Résumé des demandes complémentaires

12/11/2025

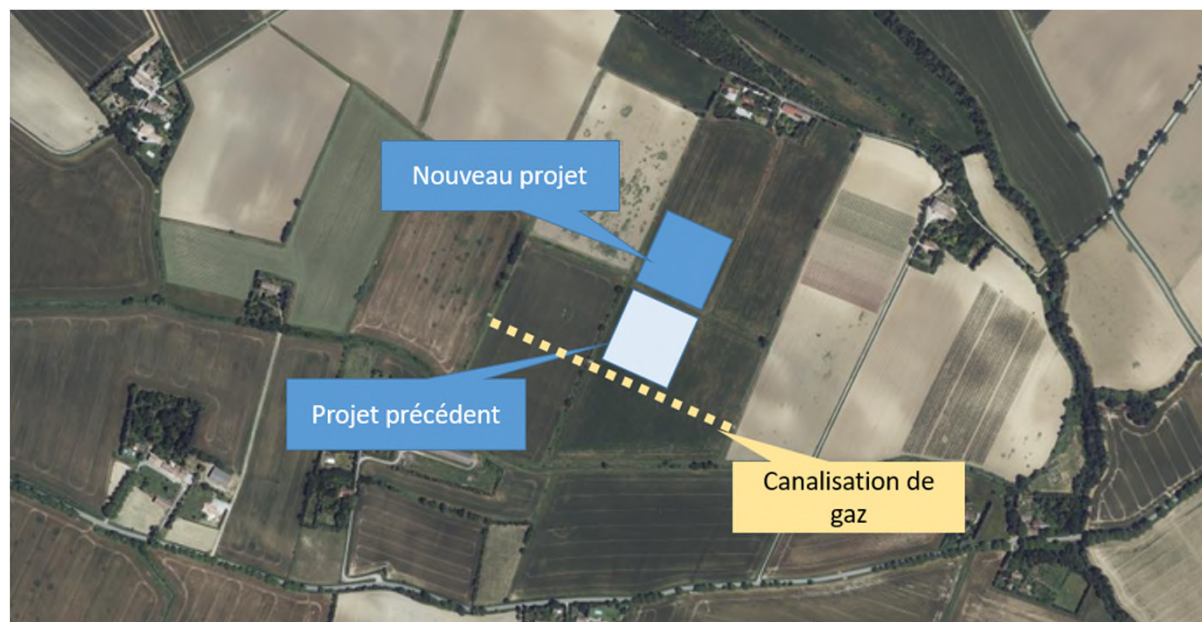
- votre projet ne présente aucun élément relatif à la défense incendie (clôture, pistes de desserte, hydrants...) : il convient de recueillir et nous fournir la contribution du SDIS34 sur votre projet, et de fournir un plan de masse adapté du projet, à l'échelle, qui positionne l'ensemble des équipements qui seront prescrits par le SDIS 34 ;

Contacté, le SDIS11 nous a demandé de suivre le guide « Préconisations du SDMIS lors de l'installation de panneaux photovoltaïques », qui est joint en annexe. Voici les principaux éléments mis en place dans le projet, et inscrits sur le plan de masse :

- Desserte externe de largeur minimum 3m → le chemin d'accès a été matérialisé et fait une largeur de 5m, par ailleurs nécessaire à l'accès des véhicules agricoles pour les autres parcelles. La pente du chemin est de 3%, inférieur aux 15% maximum préconisés
- Le projet ne comporte pas de clôture permanente, et pour les clôtures amovibles de type « filet », les recommandations sur les clef d'accès ne sont pas applicables
- Desserte interne : un chemin de 5m de large périphérique est prévu, et le cheminement piéton entre rangées est de 5m, supérieur aux 1,8m demandés. Il n'est pas nécessaire de faire des voies engins au milieu des panneaux car la largeur est inférieure à 200m (130m)
- Point d'eau extérieur contre l'incendie (PEI) d'un volume de 60m³ → réservoir d'eau de 60m³ (6mx8m) positionné sur le plan
